## **Европейская экономическая комиссия**

**Сто пятьдесят седьмая сессия**

### **Предложение по дополнению 3 к поправкам серии 06 к Правилам № 16 (ремни безопасности)**

#### **Представлено Рабочей группой по пассивной безопасности\***

*Чертежи 1–7, пункт 2 обозначений*, изменить следующим образом:

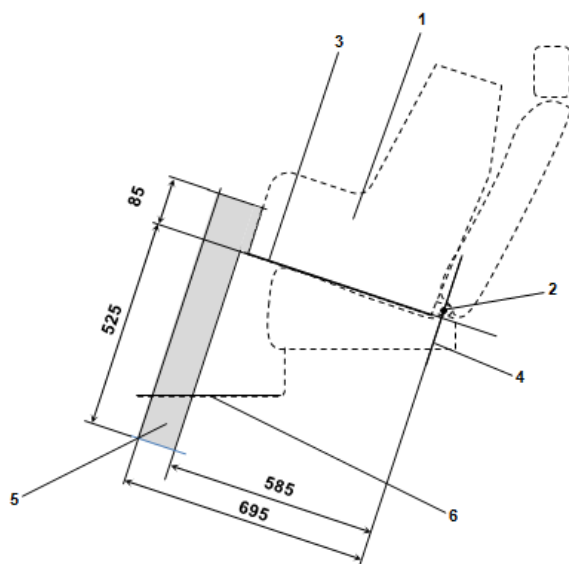
2. Пунктиром отмечена допустимая зона выступа опоры или аналогичного устройства ФПДУУ конкретного транспортного средства.

Чертеж 9

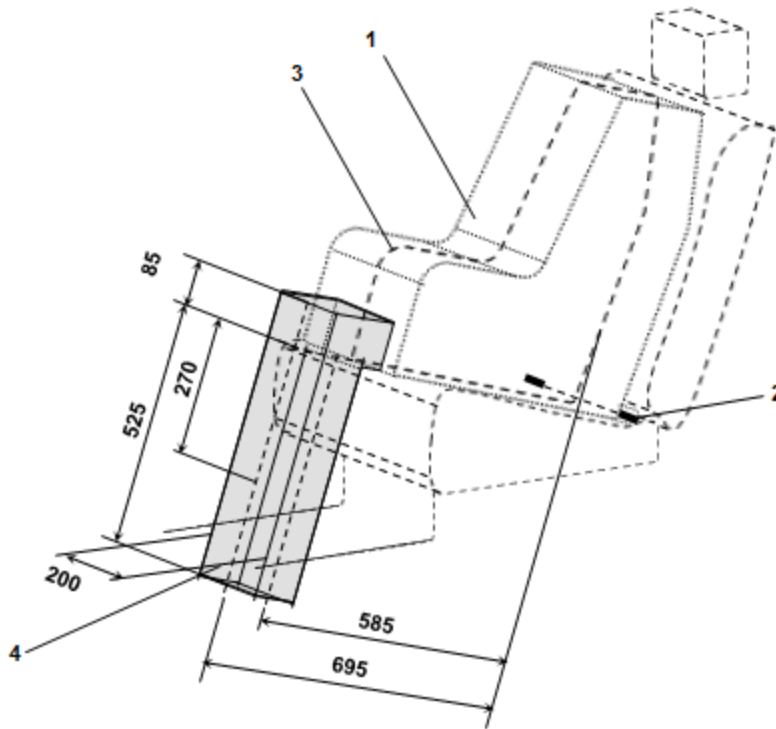
**Вид оценочного объема пространства для установки опоры размера i в трех измерениях для оценки соответствия мест для сидения размера i и опор детских удерживающих систем размера i**

1. Фиксирующее приспособление детского удерживающего устройства (ФПДУУ).
2. Стержень нижних креплений ISOFIX.
3. Средняя продольная плоскость ФПДУУ.
4. Оценочный объем пространства для установки опоры размера i.
